REQUERIMENTO Nº 72/2020

Solicita informações relativas ao projeto da obra da nova rotatória na região da Escola Estadual Horácio Manley Lane

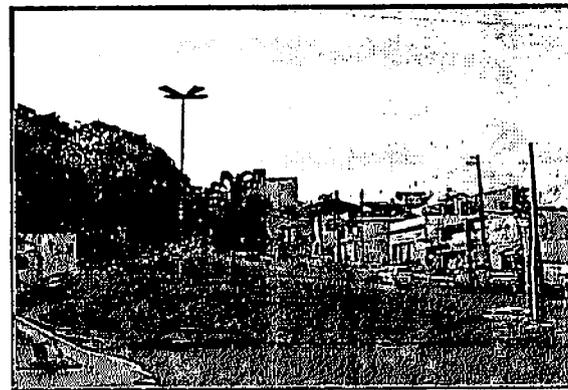
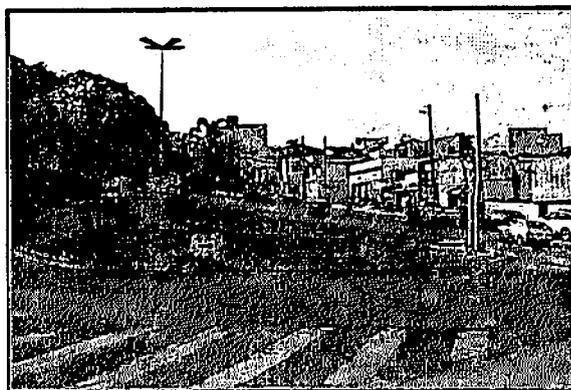
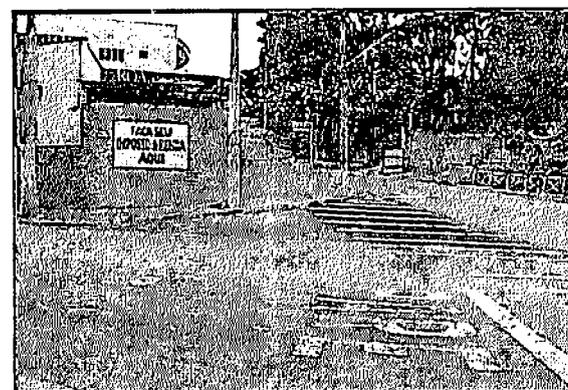
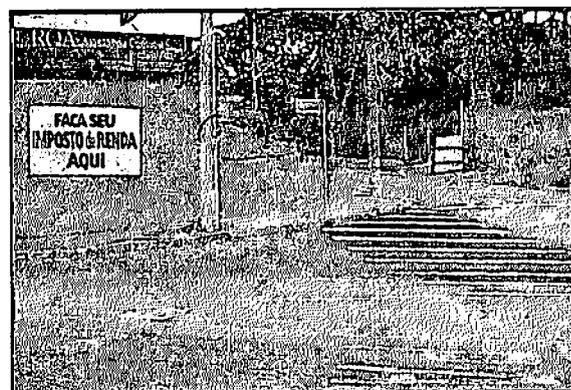
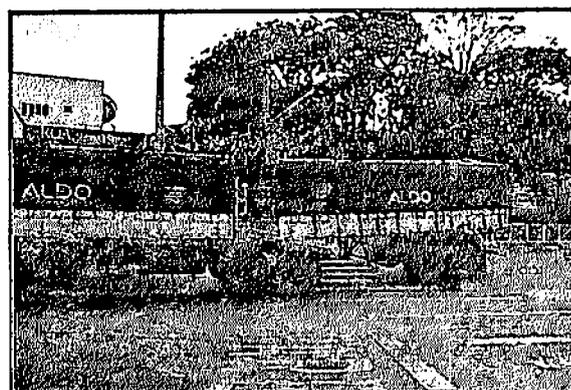
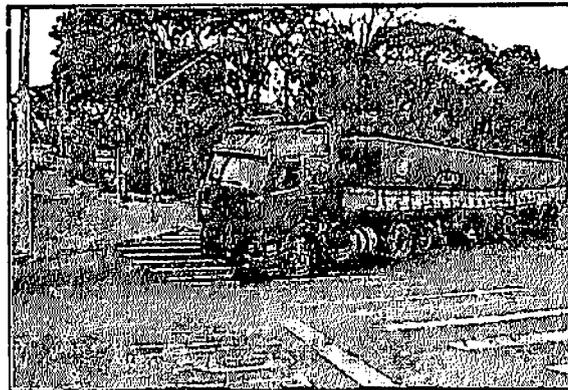
Um dos maiores problemas refere-se ao desnível da Rua Quintino Bocaiúva, localizada em frente ao posto de gasolina, uma vez que, com a irregularidade do nível da via, recentemente, provocou o tombamento de um caminhão.

Nesse contexto, ao avaliar as condições da referida rotatória *in loco*, percebemos que a largura da via circular deveria ser maior, a ilha central deveria ser reduzida, a topografia de um trecho precisa ser nivelada, visto que há um desnível na pista (fotos em anexo), sinalizações horizontal e vertical e iluminação, ainda que a obra não esteja concluída, a sinalização e a iluminação são essenciais à segurança dos motoristas, motociclistas e pedestres, e deveriam estar prontas desde o momento em que foi liberado o acesso.
